仕様変更のお知らせ	T, P形スイッチ	イートン・エレクトリック・ジャパン 株式会社 2011年8月
------------------	------------------	--------------------------------------

- 対象機種、形式**
 T0, T3形カムスイッチ T0(3)-**/E, T0(3)-**/EA/SVBなどの表面取付け形スイッチ
 P1形スイッチ P1-**/E, P1-**/EA/SVBなどの表面取付け形スイッチ
- 変更箇所** スwitchの取付けネジ（2本）

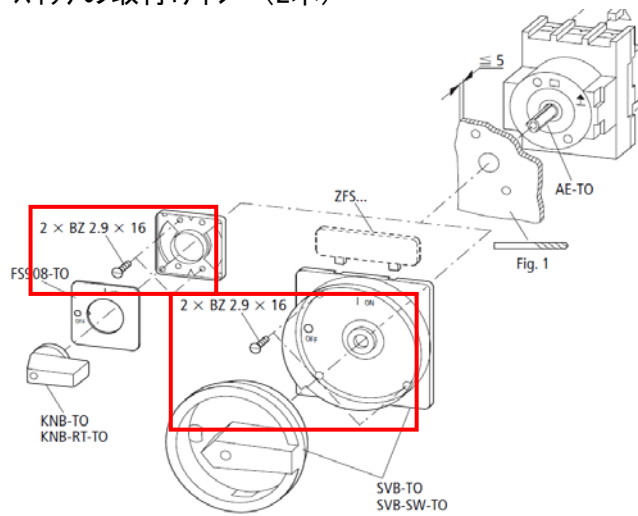
- 変更内容**
 スwitch取付けネジの頭部溝形状の変更

変更前	変更後
頭部溝形状	 マイナスネジ	 プラスネジ
適合ドライバー	4 x 0.8mm マイナス	ホジドライブ No.1 (PZ1)
締付けトルク	1Nm	1Nm

- 変更理由**
 作業性向上の為
- 変更時期**
 2011年8月弊社出荷分より逐次。
 しばらくの間両方のネジが混ざって出荷される可能性があります。この点ご了承下さい。
